# SERVICE-INFO

## Moniurahihnan kiristimet 531 0037 10 ja 531 0353 10 korvataan uudella, INA tuotenro 531 0241 10

**INA 0061**

**Kuva 1:** Havaintokuva kiristimistä sekä niiden eroavaisuudet

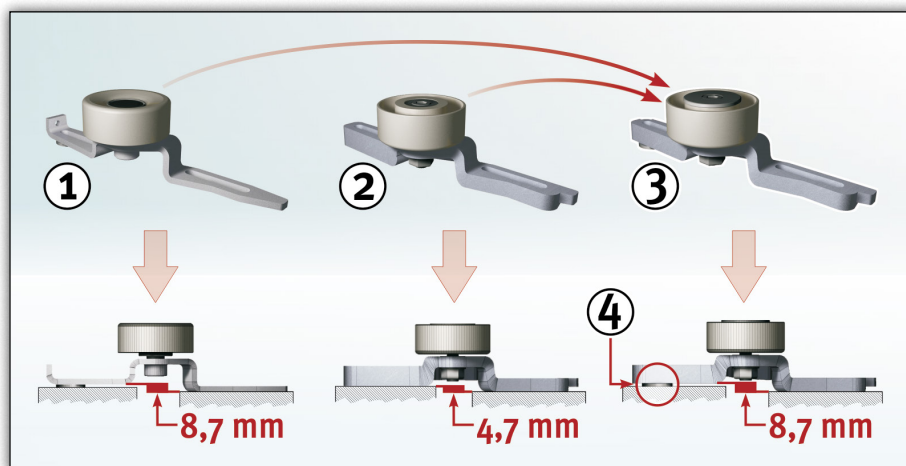
Moniurahihnan kiristimet tuotenumeroilla 531 0037 10 ja 531 0353 10 ovat poistuneet valikoimasta; molemmat korvataan tuotenumerolla 531 0241 10.

Citroen ja Peugeot ovat tehneet kyseisen tuotemuutoksen. INA soveltuvuus on täysin alkuperäistä vastaava.

- (1) 531 0037 10
- (2) 531 0353 10
- (3) 531 0241 10
- (4) Aluslevy 8,4x19x4 mm

Aluslevy (prikka, kohta 4) varmistaa oikean asennuskorkeuden ja sen paksuus on 4 mm - sisältyy tuotenroon: 531 0241 10.
